**AVIS RELATIF À LA PROTECTION
CONTRE LES EVENTUELS EFFETS NOCIFS ET NUISANCES
PROVOQUÉS PAR LES RAYONNEMENTS NON IONISANTS
GÉNÉRÉS PAR DES ANTENNES ÉMETTRICES STATIONNAIRES**

Commune : MORLANWELZ - Exploitant : CITYMESH

Référence exploitant : HT04247_A

Rapport n° 1638 / 2025

Figure 1 : Vue en plan des lieux de séjour et des points de contrôle

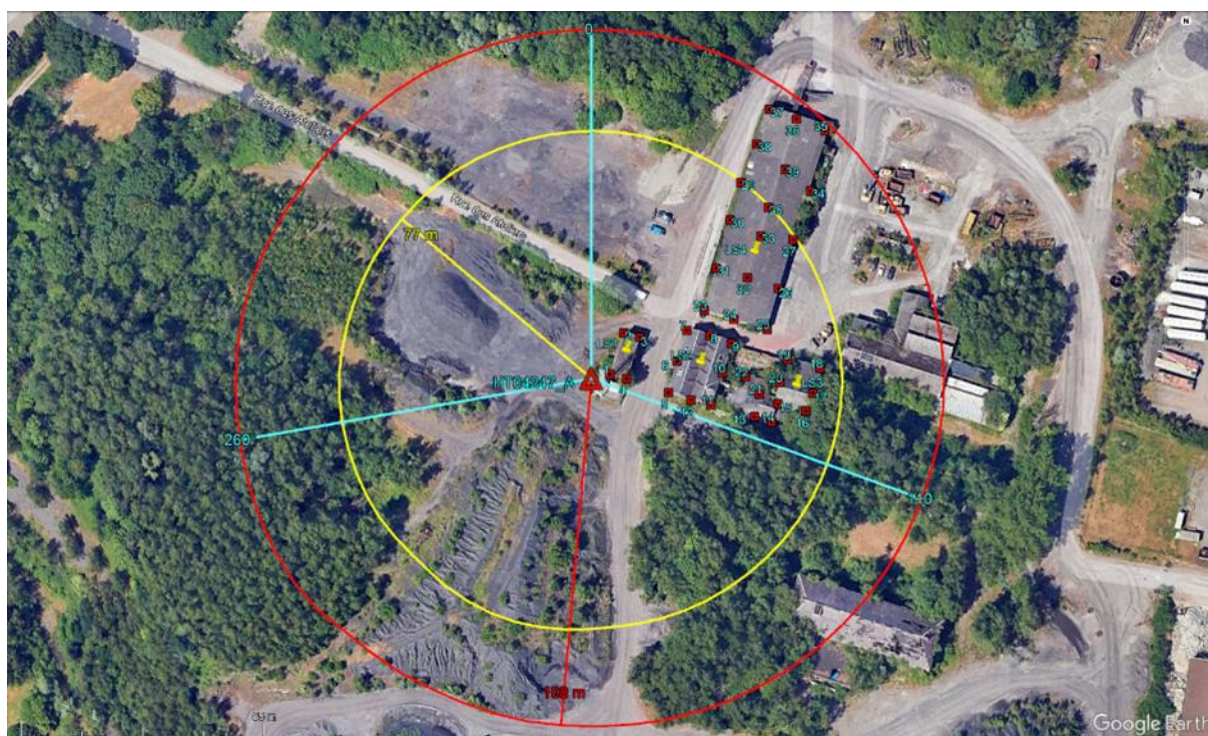
- le numéro du point de contrôle repris sur un des plans de la figure 1;
- le numéro du LS dans lequel se trouve le point de contrôle de la 1^{ère} colonne ;
- l'atténuation d'obstacle prise en compte pour le calcul de l'indice d'exposition dans le LS ;
- le résultat du calcul de l'indice d'exposition.

En ce qui concerne les antennes de l'installation mentionnées dans le tableau 1, la distance maximale à laquelle la limite pourrait être atteinte, à l'extérieur, est égale à 97,5 m. S'il n'y a pas de LS à une distance inférieure, les antennes respectent forcément la limite d'immission.

Dans le cas des LS situés à l'intérieur des bâtiments, une atténuation d'obstacle est prise en compte et il en résulte que la distance maximale à laquelle la limite pourrait être atteinte se réduit à 69,9 m.

Les résultats de l'évaluation décrite au paragraphe 4 indiquent que les antennes émettrices stationnaires de l'installation faisant l'objet du présent avis ne produisent pas, dans un lieu de séjour, un rayonnement électromagnétique maximum supérieur aux limites fixées à l'article 4 du décret.

Figure 2 : Vue en plan des installations d'antennes dans un rayon de 300 mètres autour de l'installation faisant l'objet de la demande d'avis

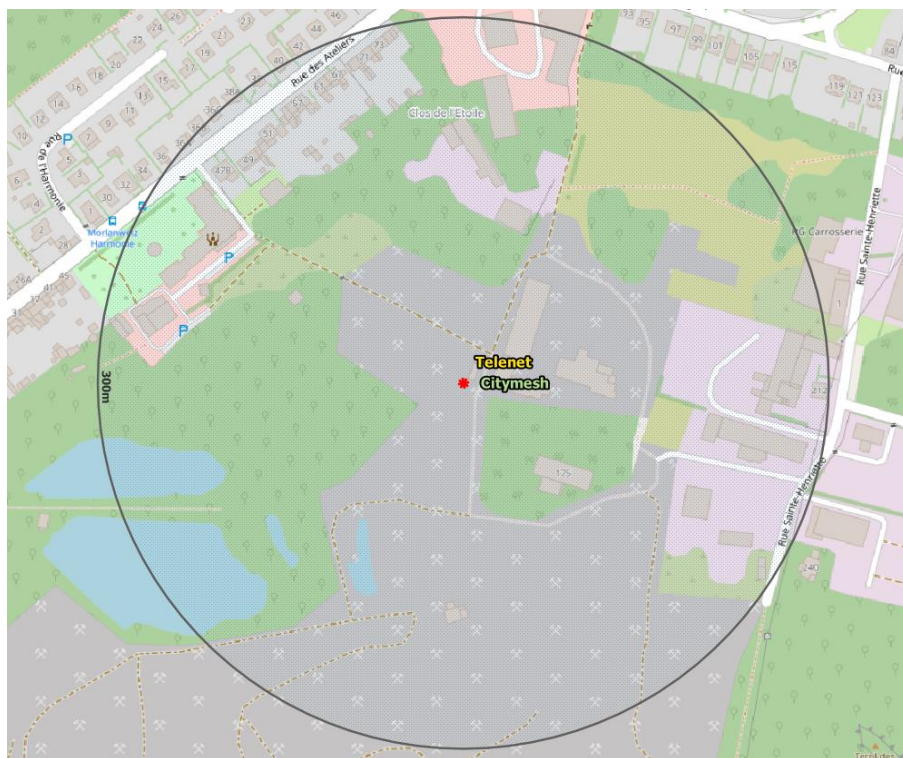
Le plan en projection verticale de la figure 2 indique la localisation des installations d'antennes émettrices stationnaires visées par le décret et situées dans un rayon de 300 mètres autour de l'installation référencée dans le paragraphe 2 et localisée au centre du cercle. Les données de localisation de ces antennes et les avis correspondant sont accessibles via le cadastre en ligne des antennes émettrices stationnaires⁸. Les installations prises en compte dans l'évaluation du respect de la limite cumulative sont les installations d'antennes émettrices déclarées en service par l'exploitant à la date du présent avis, à l'exception de l'installation référencée dans le paragraphe 2 et éventuellement d'autres installations ayant fait l'objet d'une demande d'avis à la même date et qui sont situées à l'intérieur de la zone de 300 mètres de rayon.

Compte tenu des considérations ci-dessus, il apparaît que l'intensité du rayonnement électromagnétique généré, dans les lieux de séjour situés dans un rayon de 300 mètres autour de l'installation référencée dans le paragraphe 2, par l'ensemble des antennes émettrices stationnaires de l'ensemble des exploitants du même site d'antennes émettrices stationnaires respecte la limite fixée à l'article 4, § 2 du décret.
